Замечания и запросы заказчика к РД 291 (КЖ0, КД1–КД5)

Объект: индивидуальный жилой дом «Ромарио», посёлок «Берта», г. о. Истра, уч. 1. Договор подряда № 26/10-06/1. Кому: ООО «Строй Хауз», ГИП. Основание: эскизы заказчика БР-ЗК, БР-ОВ, БР-ОВК, БР-ВК от 18.10.2026. Формат ответа: пункт — решение — лист — срок.

Рис. 1. КЖ0, план закладных: выпуски К1–К3, ввод воды, кабельные гильзы, ввод «ТТ» Ø315 (п. 1, 2).

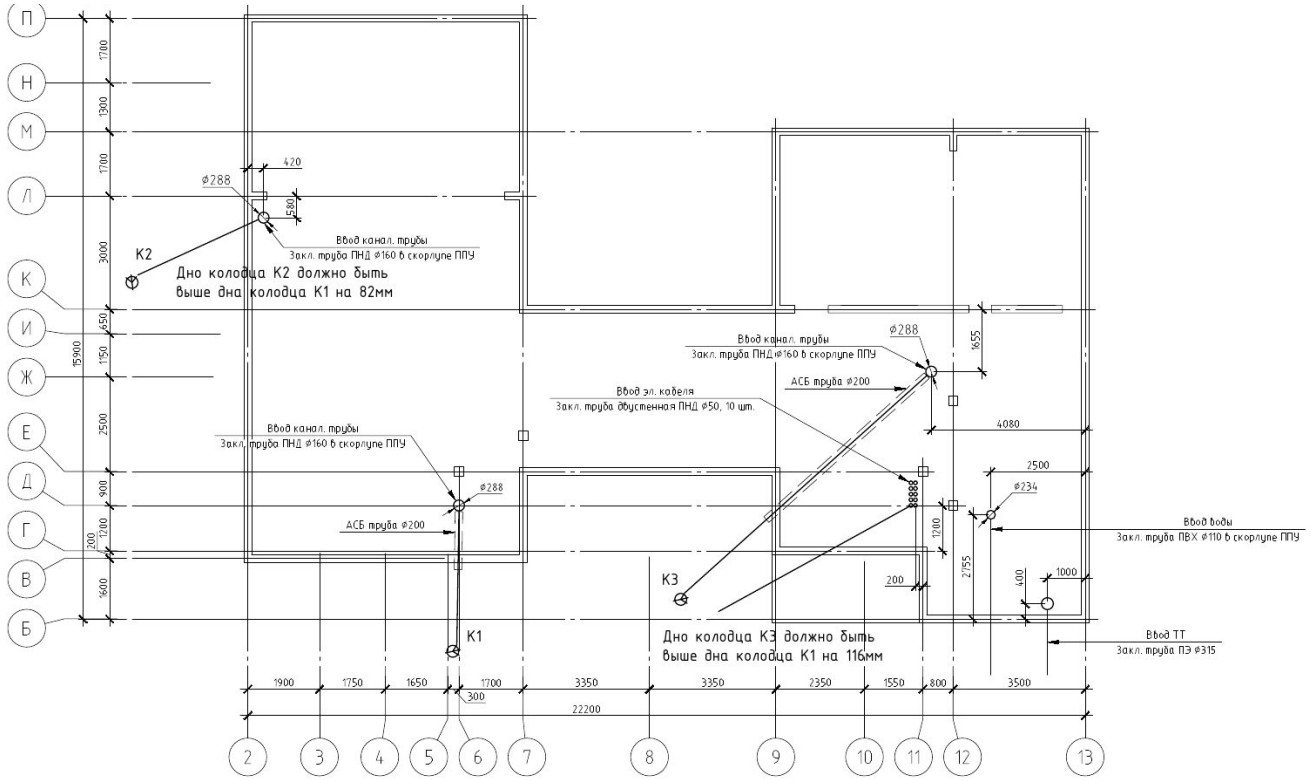
№	Пункт	Решение / запрос	Лист	Срок
1	Назначение закладной «Ввод ТТ ПЭ Ø315» у 13/Б	Подтвердить назначение; если резерв — заменить или дополнить гильзой Ø110 у котельной	КЖ0 л. 4	05.11.2026
2	Закладные плиты по ведомости заказчика БР-ЗК (31–322)	Внести в КЖ0: 3 × Ø160, 4 × Ø110, 12 × Ø50; гильзы ПНД SDR17, выпуск +300 мм, заглушки	КЖ0	05.11.2026
3	Заземление	Выпуски полосы 40×4 от арматуры свай 320 (≈ 11/Б) и 321 (≈ 13/В–Г) к ГЗШ и наружному контуру — подтвердить узел	КЖ0	05.11.2026
4	Основание под буфер 1000 л (≈ 1,1 т) и бойлер 500 л (≈ 0,72 т), до 1,7 т/м²	Дать узел усиления плиты 250 мм в углу котельной 11/Д (322)	КЖ0	05.11.2026
5	Пирог пола 1 этажа: трапы, приямки конвекторов, стяжка с тёплым полом	Узлы трапов (≥ 120 мм над плитой) и приямков 90–110 мм в стяжке по XPS	КЖ0	15.11.2026
6	Проходки в брусе П1–П8 (ПЕ1, газ, решётка камина, поливочные краны, гильзы Ø25)	Типовой узел проходок и электроканалов в клеёном брусе; условия сверловки на площадке	КД1	15.11.2026

Рис. 2. КД1, развёртка по оси 2: проходки и электроканалы (п. 6, 7).

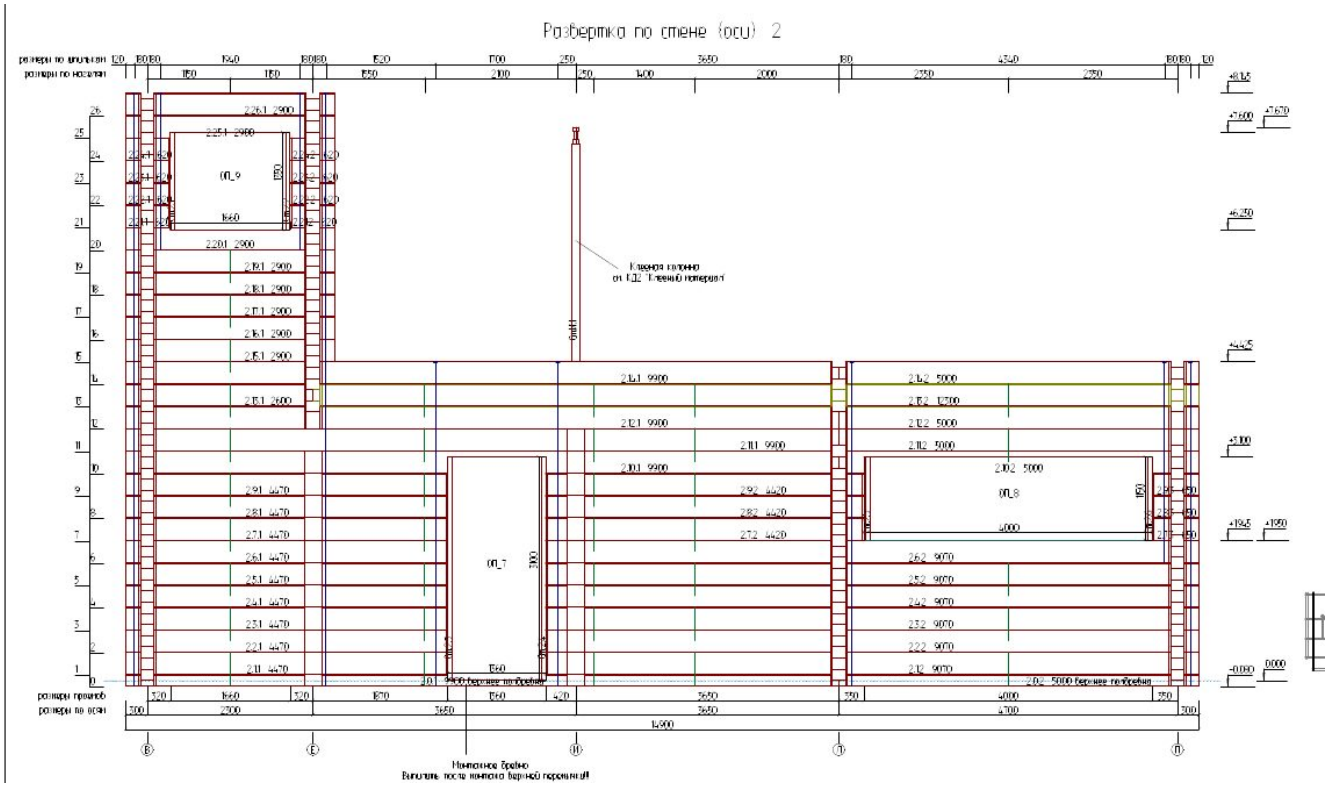
7	Отверстия под электропроводку	Точки — по карте дизайнера к 13.11; привязка к середине венца и чистому полу	КД1	13.11.2026
8	Проёмы О1–О13 в перекрытии под короба, дымоходы и стояки	Обрамление проёмов; марка двутавров и таблица допустимых отверстий	КД4	11.01.2027
9	Люк на чердак	Не менее 800×1200 мм, утеплённый (оборудование вентиляции на тёплом чердаке); высота в коньке	КД4/КД5	11.01.2027
10	Выходы на кровлю К1–К12 (вентиляция, дымоходы, стояки, мачта)	Проходные элементы для фальца — заказать вместе с кровлей; проход между стропилами Ø ≤ 250 без подрезки	КД5	11.01.2027
11	Снегозадержание и ендовы	Двойной фальц или уплотнительная лента в ендовах	КД5	до заказа кровли
12	Огнезащита котельной (твердотопливный котёл в деревянном доме)	Негорючая облицовка стен и потолка, дверь EI 30 — показать в АР	АР	до перегородок
13	Ведомость заполнения проёмов	Передать (нужна для тендера окон)	АР	31.10.2026
14	Каркасные перегородки КД6	Передать	КД6	15.11.2026
